改善箇所説明図

48V バッテリー管理システム

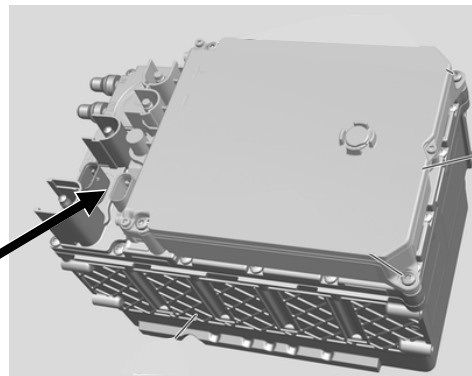
- ① 48V スターターオルタネータを搭載した 48V バッテリー管理システムにおいて、制御プログラムが不適切なため、他のシステムとの同期不良が発生することがある。そのため、エンジンの始動遅れや、エンジン警告灯が表示されず一時的にエンジンが始動しない、又はエンジンが始動してもエンジン警告灯が点灯したままになるおそれがある。
- ② 48V スターターオルタネータを搭載した 48V バッテリー管理システムにおいて、制御プログラムが不適切なため、48V バッテリーの内部スイッチが入らずに電源供給が開始されないことがある。そのため、48V システムが起動せず、エンジン警告灯が点灯してエンジンが始動しなくなるおそれがある。

①②全車両、48V バッテリー管理システムの制御プログラムを対策プログラムに書き換える。
